Expedient núm.: 507/2021

Informe tècnic JUSTIFICACIÓ REQUERIMENT BAIXA TEMERÀRIA

Relatiu a: contractació de les obres del Projecte adequació del tram de la via verda entre el pont de l'antiga carretera de València i el pavelló municipal de Roquetes - CONTRACTE D'OBRES

I s'adjuntava el següent detall:
Detall placa d'unió

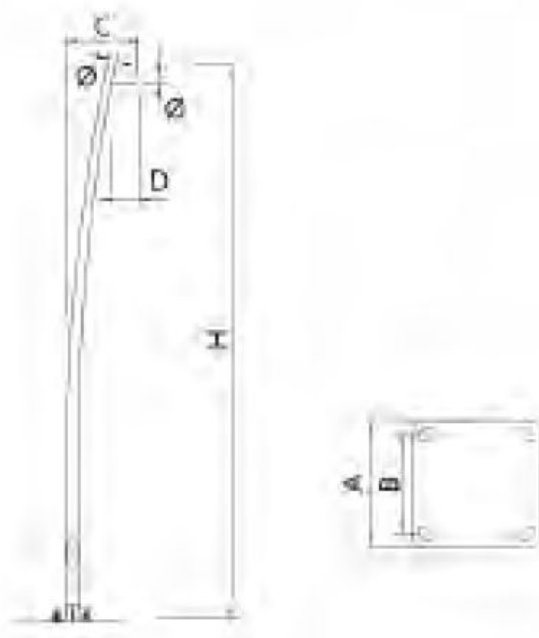
Certament, a un paràgraf de la memòria es descriu una columna que no es correspon amb la que acte seguit es detalla en concret amb una fitxa.

I aquesta mateixa que queda detallada amb una fitxa és la mateixa que s'especifica als amidaments, al pressupost als quadres de preus i als plànols.

Per tant, a tots els apartats del projecte es detalla una columna de 5m i de gran radio menys a un paràgraf de la part escrita de la memòria.

En aquest sentit, la columna que oferta aquesta empresa no és ni de 5m d'alçada ni de gran radio.

Per tant, es justifica que oferta quelcom que no es correspon amb allò especificat en projecte als amidaments, pressupost, quadres de preus, justificació de preus, plànols i estudi lumínic.

Davant discrepàncies, i tenint en compte que no hi ha agut cap cap al·legació durant el procediment, sempre preval allò que queda especificat als amidaments, pressupost, quadres de preus, justificació de preus i al plànols.

Són els apartats del projecte vinculants i on es detalla la partida en concret.
